INFORME TÉCNICO

Cambio de diseño en junta
de culata 10190900 de los
motores Toyota 1ZR/2ZR/3ZR

MOTOR 2ZR-FAE

10180300 vs 10190900

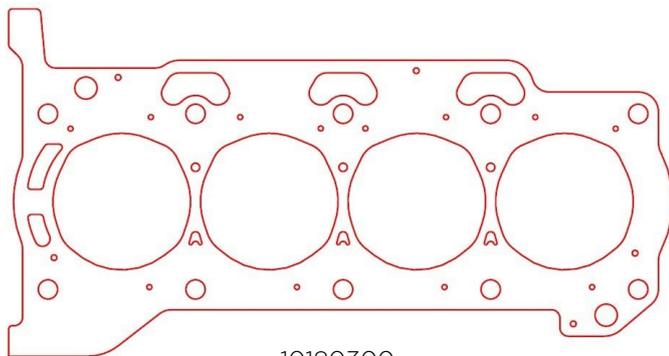
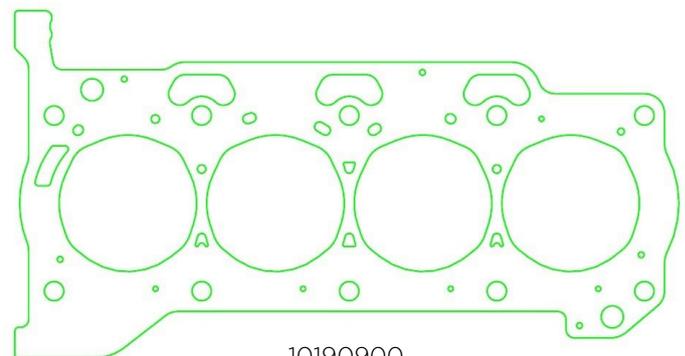
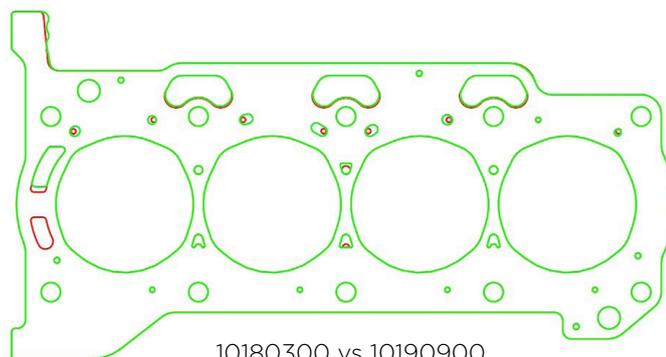
En ciertas ocasiones el diseño de la junta cambia por parte de origen, **modificando el tamaño y forma de los pasos de refrigerante** para hacerla **más efectiva**. Aumentando su tamaño en zonas alejadas de la bomba de refrigerante y disminuyendo, e incluso suprimiendo, dichos pasos en zonas cercanas a la bomba.

Tal y como se observa en la comparativa siguiente, existen unos **cambios en los pasos de refrigerante** de una junta a otra.

Si durante el proceso de sustitución de la junta de culata observamos que la **junta retirada corresponde con el diseño antiguo**, será necesario **sustituirla por el diseño nuevo**, 10190900.
